**Mémoire en réponse à
l'avis de la Mission Régionale d'Autorité
Environnementale (MRAe)**

DEMANDE D'AUTORISATION INSTALLATION CLASSEE

Carrière de Baudry

Communes de Canihuel et de Saint-Gilles-Pligeaux (22)

Vue sur le chemin à réhabiliter

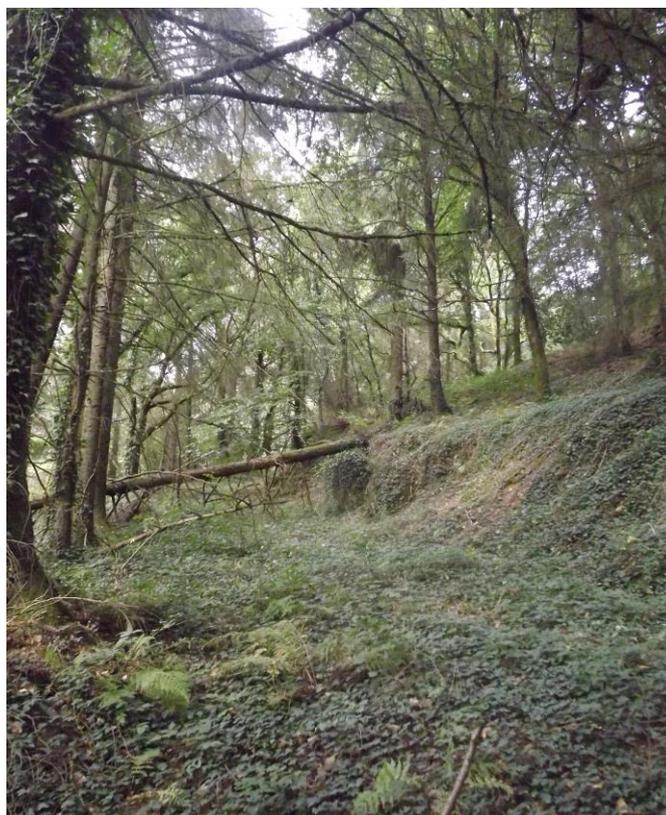
A contrario, le dossier ne précise pas le nombre de camions qui emprunteront le chemin d'accès entre l'emprise actuelle de la carrière et la future zone de stockage de matériaux inertes à l'ouest et n'évalue pas les impacts de cet ouvrage sur l'environnement. Il s'agira de compléter l'étude d'impact sur ce point.

Pour 220 jours ouvrés par an, le trafic généré par cette activité s'élèvera en moyenne à 2 à 3 camions par jour transitant sur le chemin reliant la zone extractive et la plateforme de stockage Ouest. La circulation des camions sur cet axe restera donc limitée et ne sera en ce sens pas source d'impact supplémentaire sur son environnement d'autant que l'accès prévu à la zone de stockage Ouest emprunte un ancien chemin agricole permettant la desserte du moulin jadis présent à proximité du pont-cadre.

En ce sens, ce secteur ne nécessitera pas d'opérations de défrichage hormis pour la végétation basse qui se développe actuellement au sein du chemin. En revanche, la remise en circulation de cet axe nécessitera l'évacuation de certains arbres couchés au sol.

Il est enfin souligner que ce secteur n'est pas occupé par un habitat naturel d'intérêt communautaire ni concerné par la présence d'une station ou d'un gîte à espèces protégées au regard des résultats de l'étude faune-flore-habitats.

Toutefois, compte tenu du contexte boisé du secteur, ce chemin sera susceptible d'être traversé par la faune lors de ces déplacements sans qu'un risque de collision ne soit toutefois à prévoir (vitesse de circulation limitée).

Localisation des stations de mesures de retombées de poussières retenues dans le cadre du présent projet (points rouges- station témoin en vert)

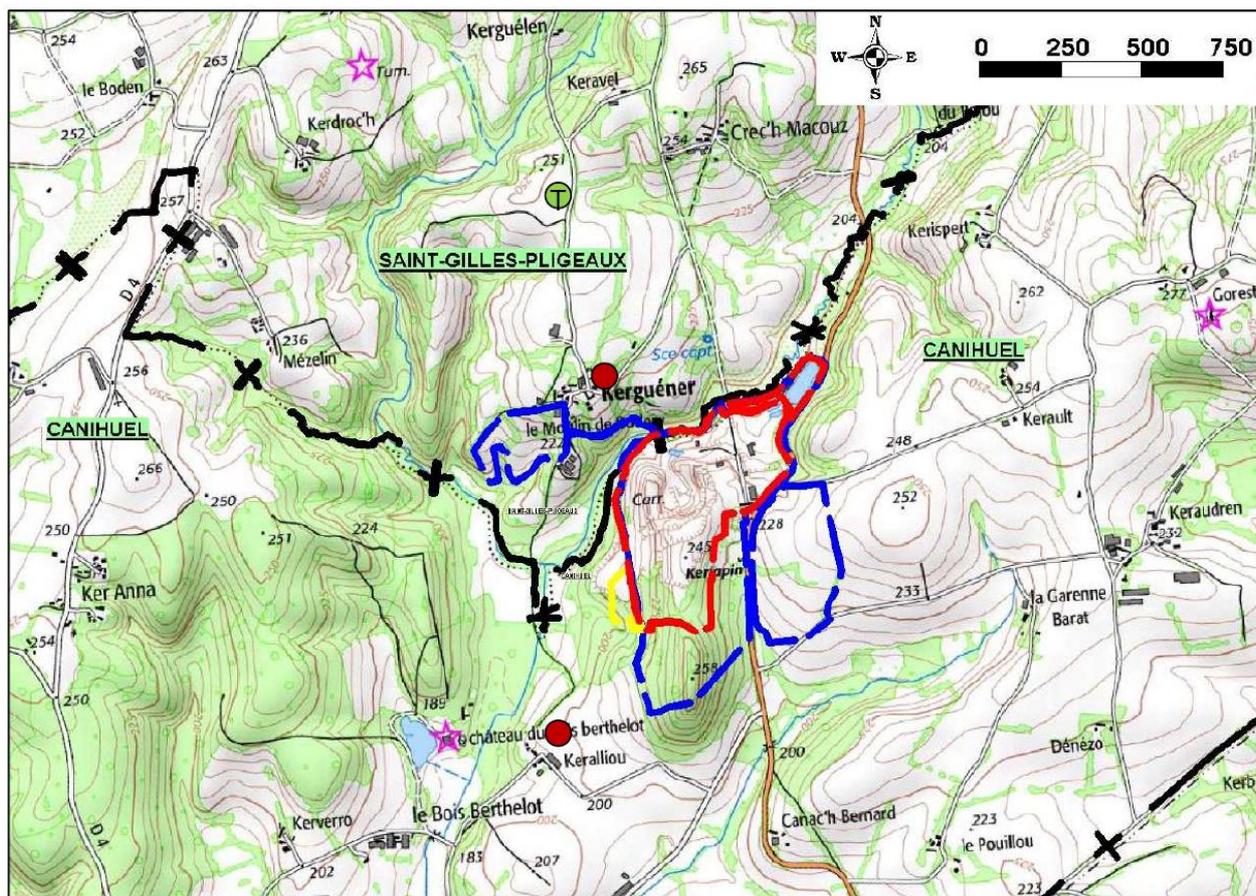
En raison de l'augmentation de la production, **il est attendu que le porteur de projet quantifie les projections annuelles de retombées de poussières**. Un suivi des retombées déjà mis en œuvre au niveau du lieu-dit Kerguener – qu'il est prévu de maintenir – révèle un impact faible des poussières. Il pourrait être judicieux de prévoir des mesures de suivi complémentaires au niveau des lieux-dits les plus exposés : Keralliou et Kerault.

Le dossier prévoit le suivi des retombées de poussières de la carrière de Baudry par des jauges de retombées (norme NF X 43-014) avec une fréquence de mesurage réglementaire d'une campagne de 30 jours tous les trois mois, qui pourra être portée à une campagne tous les 6 mois si la valeur seuil de 500 mg/m²/jour est respectée durant 8 campagnes consécutives.

Les stations de contrôles sont actuellement localisées aux lieux-dits de « Kerguéner » (moulin de Bodery) et de « Canac'h Bernard » (station témoin).

Au regard des vents, de l'historique des mesures, de la localisation des lieux dits, des établissements recevant du public les plus proches et de l'extension sollicitée pour l'exploitation du site, les stations retenues pour le contrôle des retombées de poussières seront localisées aux lieux-dits de « Kerguener », « Keralliou » et « Keravel » (station témoin) comme précisé sur la figure suivante.

Vue 3D du site actuel

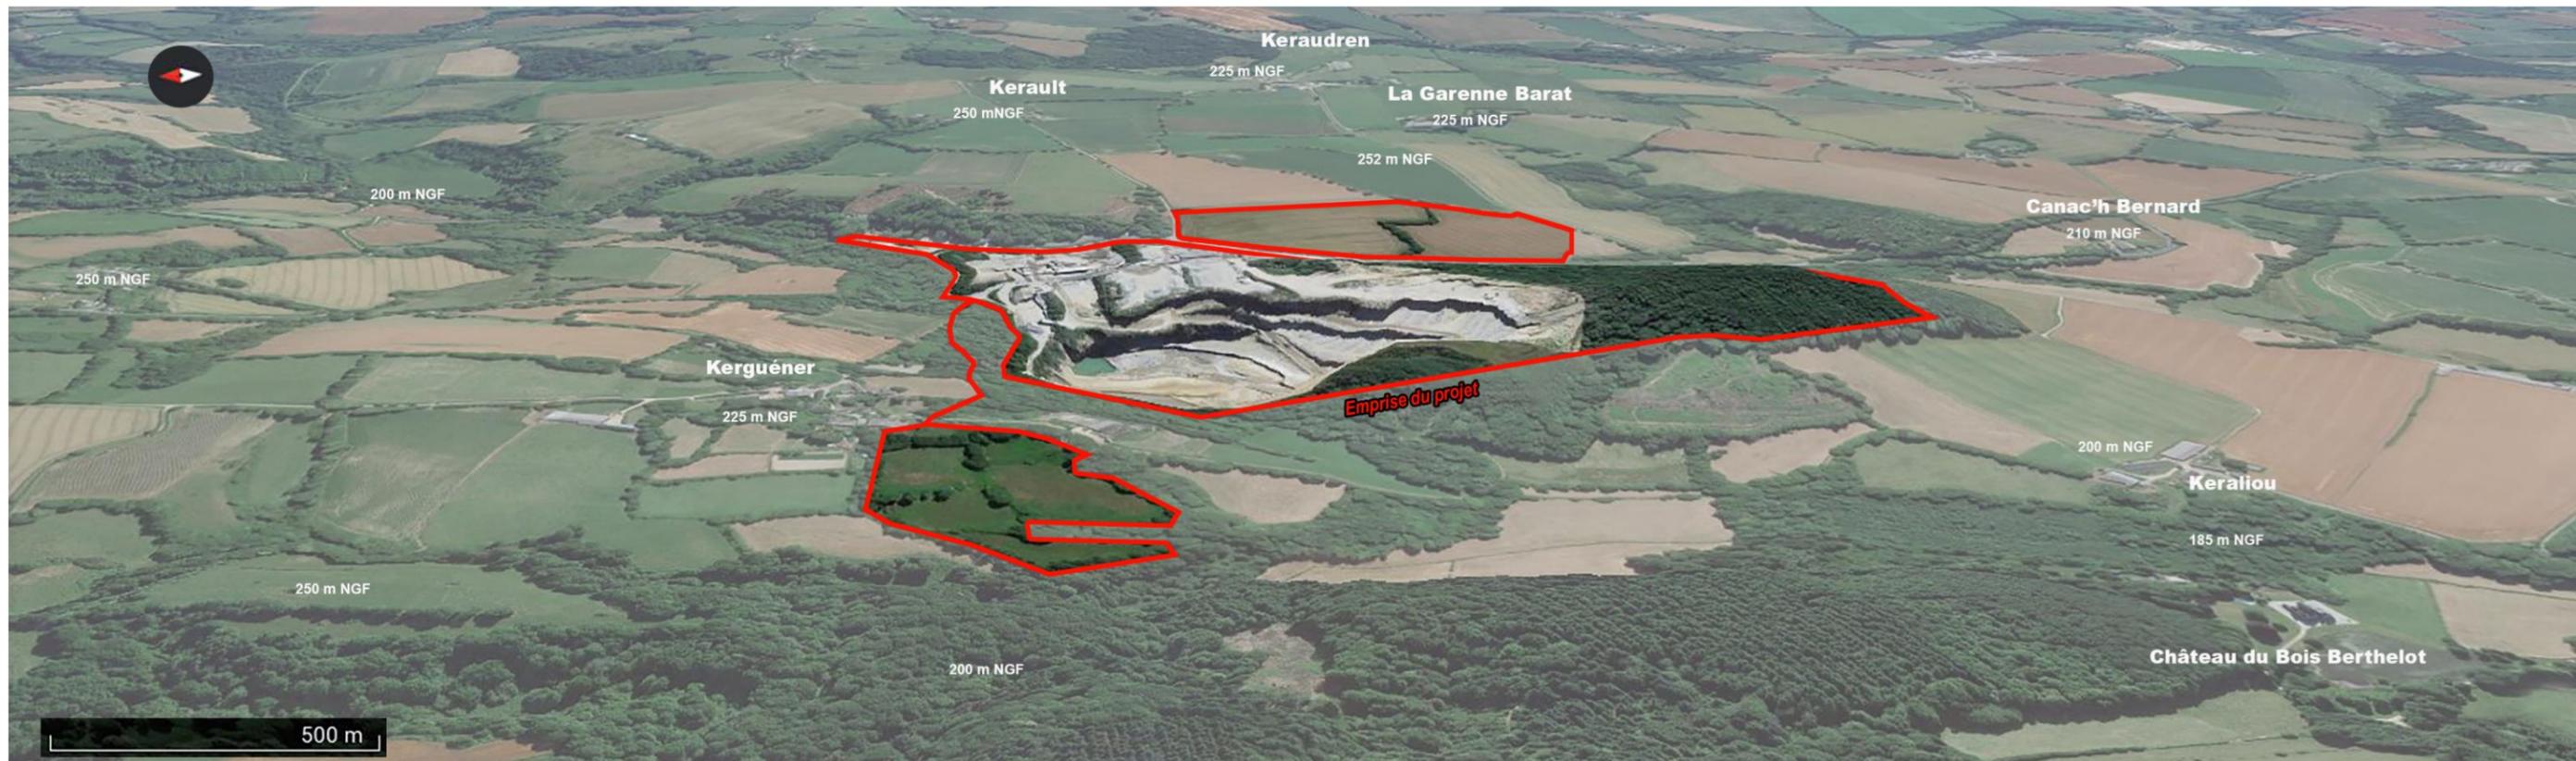
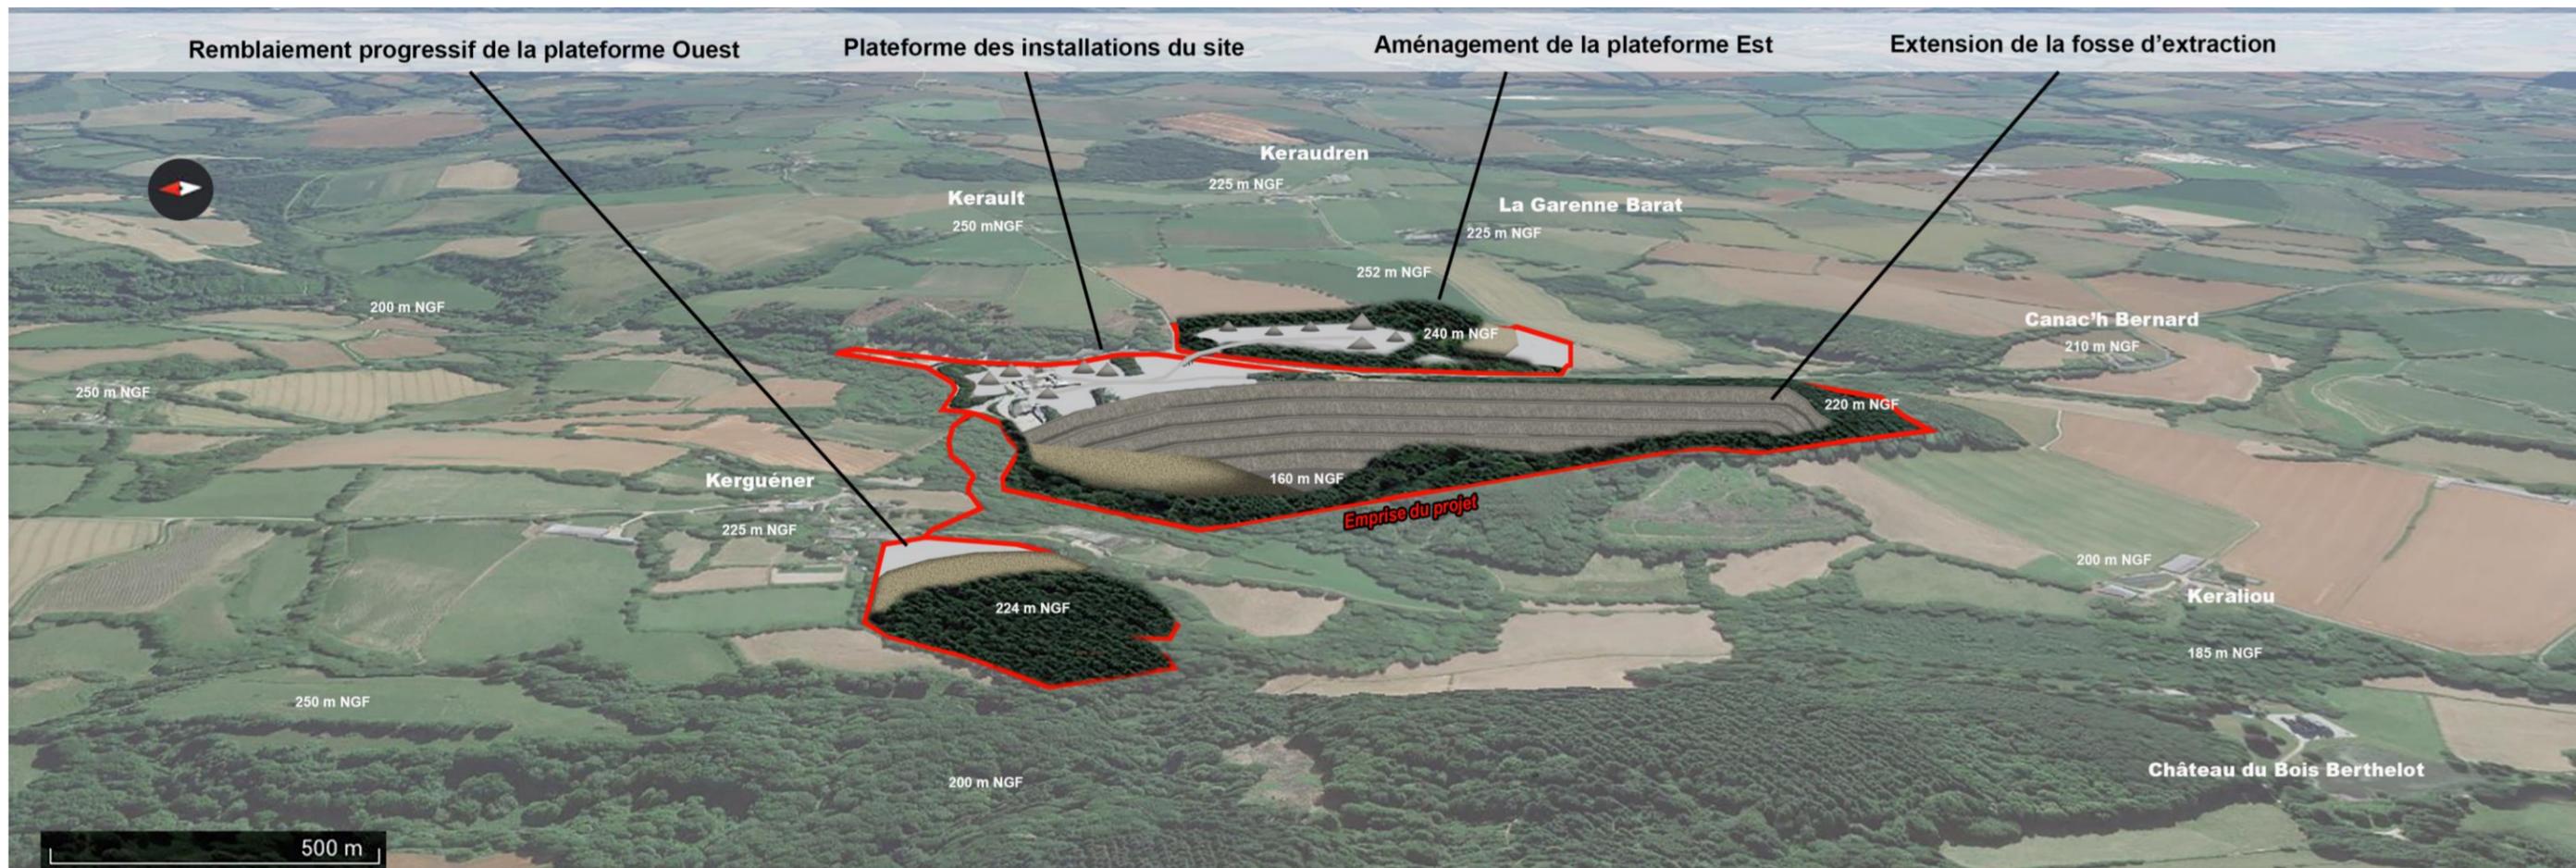
Pour illustrer ces propos, quelques photomontages depuis des points de vue éloignées (Crec'h Mazouz et chemin d'exploitation 10) sont présentés. **D'autres photomontages sont attendus pour illustrer les perceptions depuis les hameaux les plus proches mais aussi les plus sensibles (Kerault, la Garenne-Barat et Kerguener), à la fois en cours d'exploitation et après réaménagement.**

Après remise en état, tel qu'est défini le projet à ce stade, la topographie du site se présentera comme un plan d'eau en place de la zone d'extraction, des bassins transformés en mares, des zones agricoles et des boisements. Les merlons existants seront conservés et le site sera clôturé. **Des éléments graphiques sont ici aussi attendus pour appréhender le rendu après réaménagement.**

Afin d'appréhender l'environnement paysager à la mise en œuvre du projet et à la remise en état de la carrière de Baudry, les visualisations 3D suivantes sont proposées. Celles-ci sont établies depuis les abords Ouest du projet et permettent l'observation des hameaux les plus proches ainsi que l'appréciation de l'intégration du site dans son environnement.
